À PREFEITURA MUNICIPAL DE ALTINÓPOLIS

EM RESPOSTA À MGI CONSTRUTORA E ENGENHARIA LTDA - EPP

Ref.: Concorrência Pública nº 02/2014.

Esquema do carregamento na estrutura.

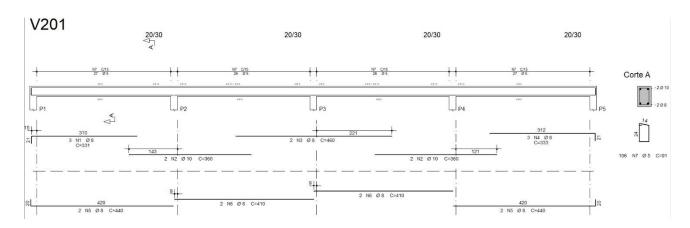
Ainda sim, foi lançado a carga de 0,35 tf/m para considerar algum sobrepeso.

Segue as cargas lançadas e os resultados obtidos:

Planta de formas da estrutura lançada.

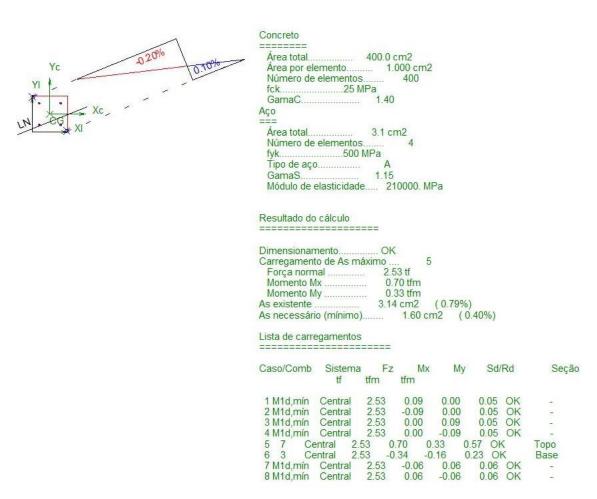
Viga calculada para a estrutura lançada, compatível com a que está executada.

Diagramas de momento fletor na estrutura.

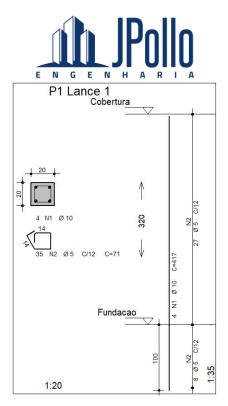
Análise do pilar P9, modelando-o como se houvesse carga da cobertura, forro de PVC e cobertura de policarbonato. Mostra que não mudaria da atual configuração que se encontra executado. Na verdade, ainda sobraria para carrega-lo. Detalhe para a As (área de aço) existente e As (área de aço) necessário.

Dimensionamento do pilar com todas as cargas. Seria igual ao pilar que se encontra no local.
